Herstellung einer temporären Einmündung an der B65 für die Landesgartenschau 2026 in Bad Nenndorf

Vorentwurf

- 25 Unterlagen zum Sicherheitsaudit
 - 25.1 Auditbericht
 - 25.2 Stellungnahme der Stadt Bad Nenndorf
 - 25.3 ergänzende Stellungnahme der NLStBV

Lageplan Sichtweiten

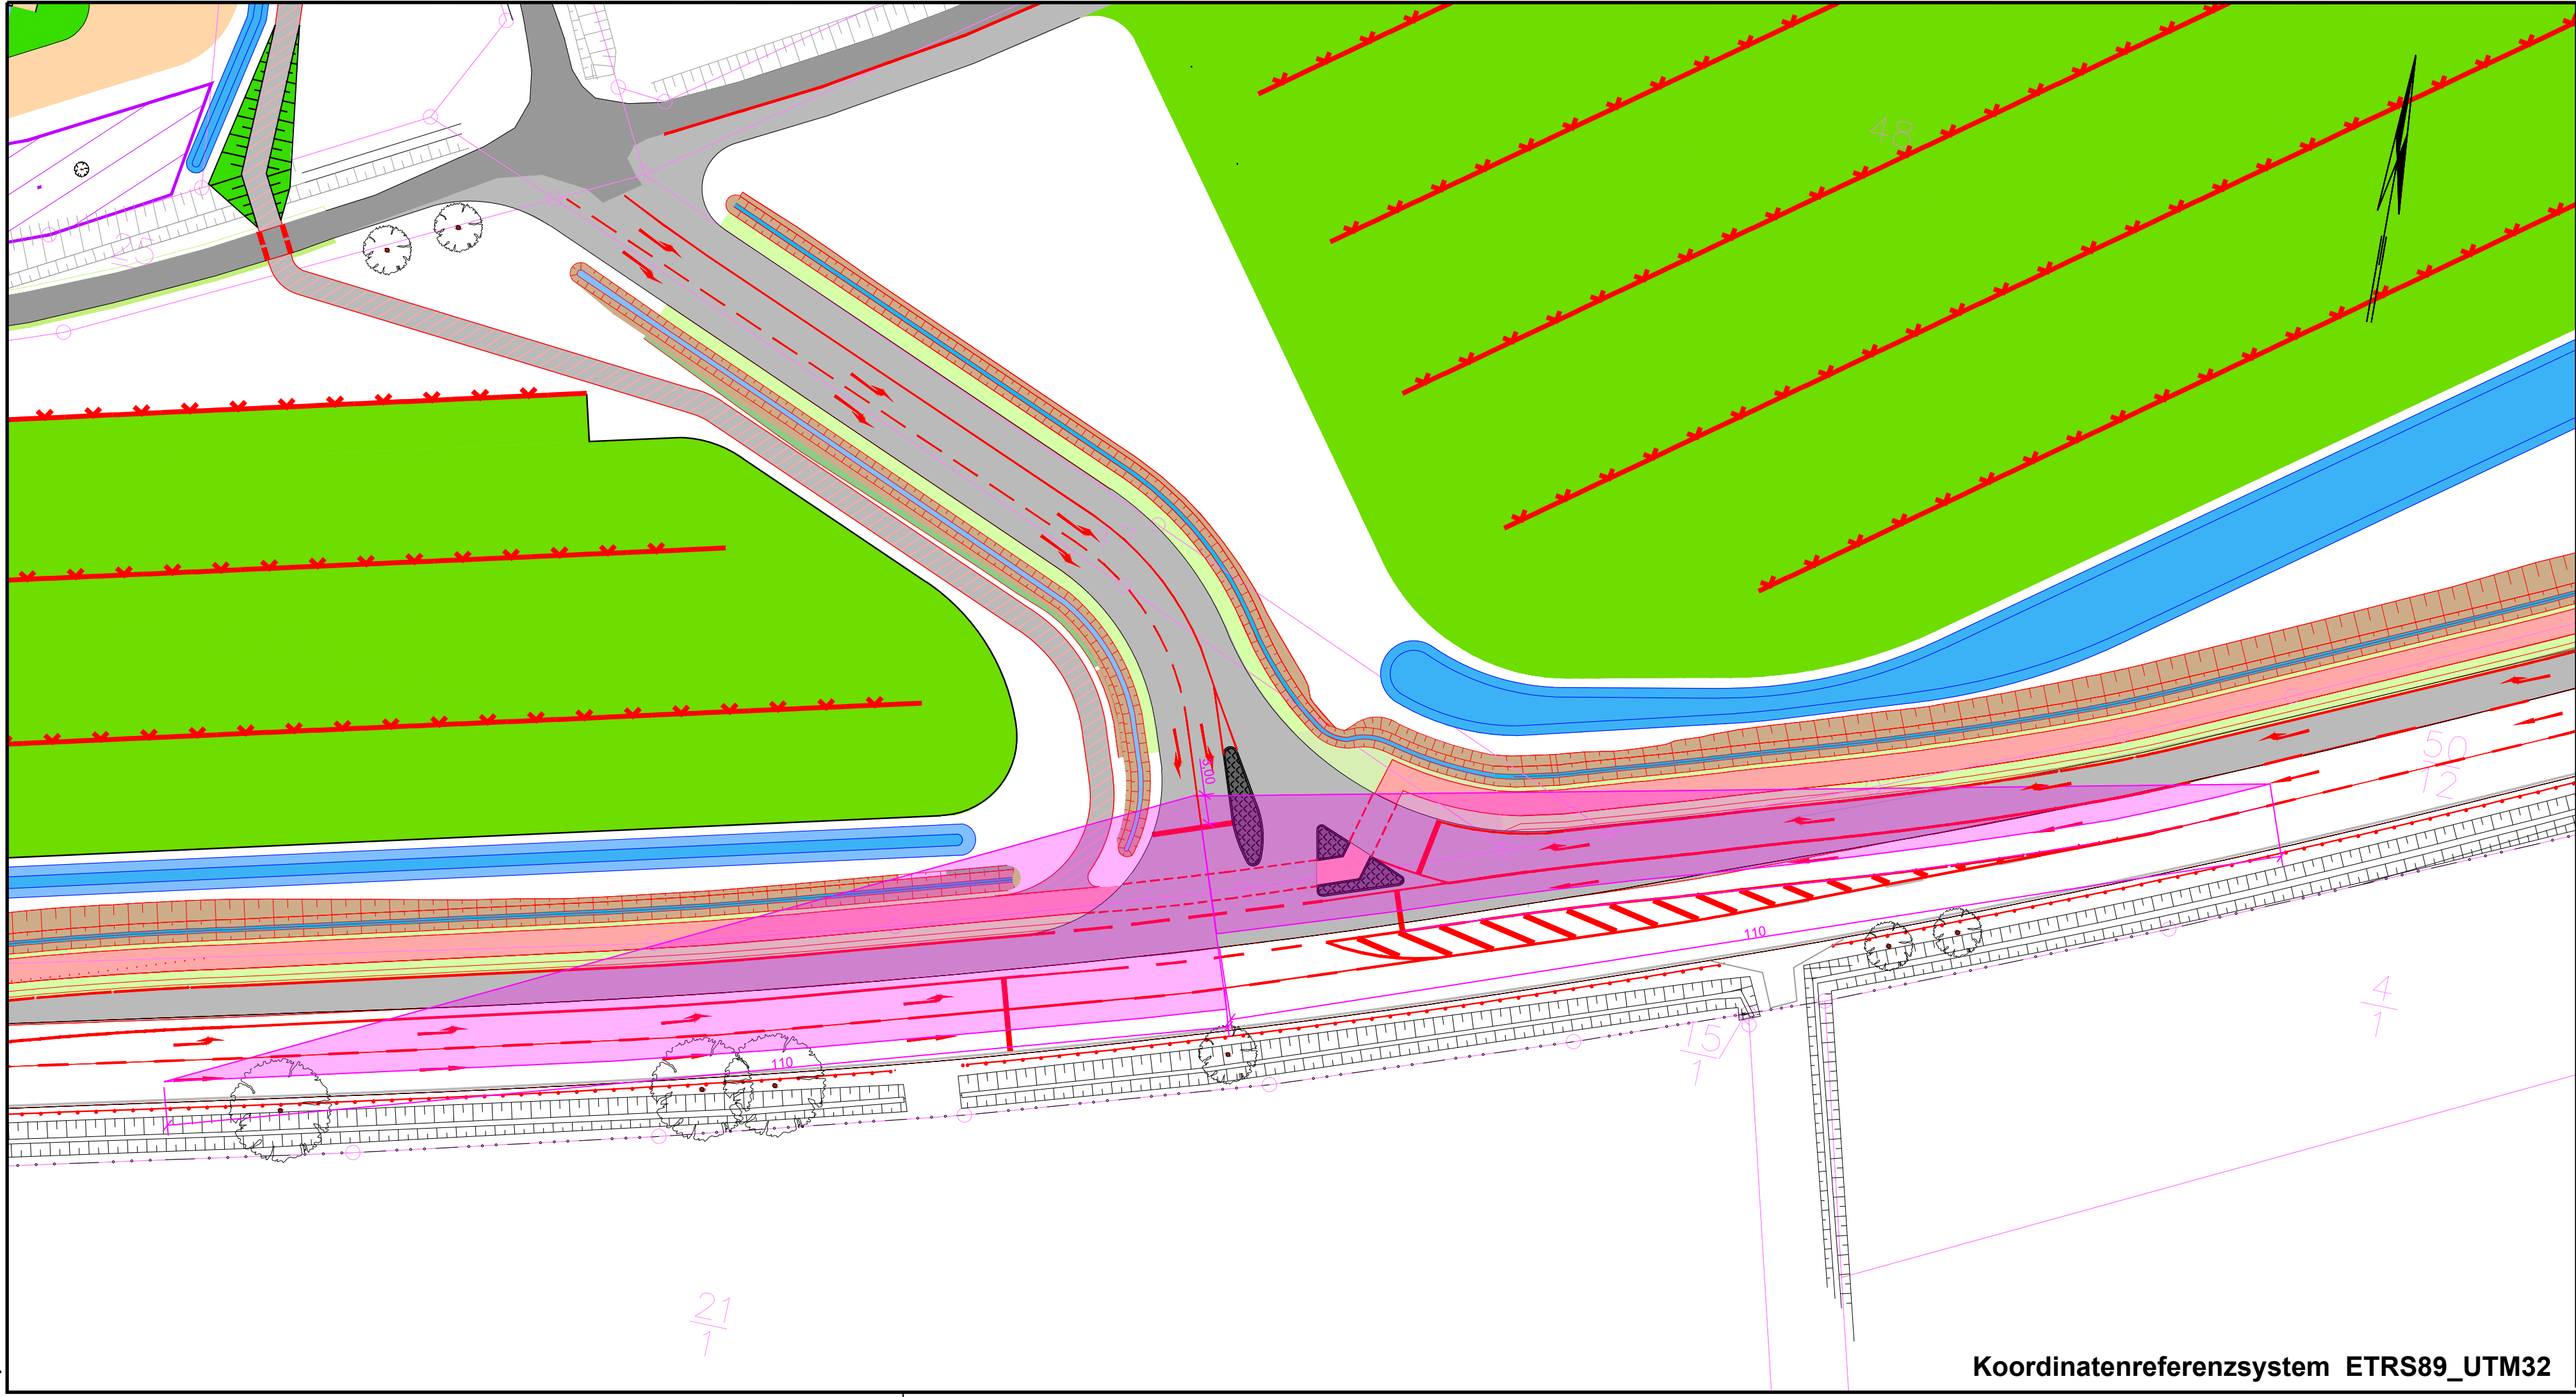
- (11) Da keine Ausgleichs- und Kompensationspläne beigelegt sind, ist darauf zu achten, dass die Sichtweitenfelder von Bepflanzungen oder Einbauten frei zu halten sind.
- (12) Die Unterlage 5.7_Lageplan-Schleppkurven ist im Stempelfeld falsch betitelt. Dieses sollte angepasst werden. Der Schleppkurvennachweis ist mit einem 3achsigen Reisebus durchgeführt worden. In der Regel erfolgt der Schleppkurvennachweis aufgrund des Bemessungsfahrzeuges „Sattelzug“.

Hinweise		
11	Da keine Ausgleichs- und Kompensationspläne beigefügt sind, ist darauf zu achten, dass die Sichtweitenfelder von Bepflanzungen oder Einbauten freizuhalten sind.	Die Sichtfelder werden von Bepflanzungen und Einbauten freigehalten.
12	Die Unterlage 5.7_Lageplan-Schleppkurven ist im Stempelfeld falsch betitelt. Dieses sollte angepasst werden. Der Schleppkurvennachweis	Das Stempelfeld wird korrigiert. Schleppkurven für Sattelzüge werden ergänzt. Der Knotenpunkt ist auch für Sattelzüge befahrbar.
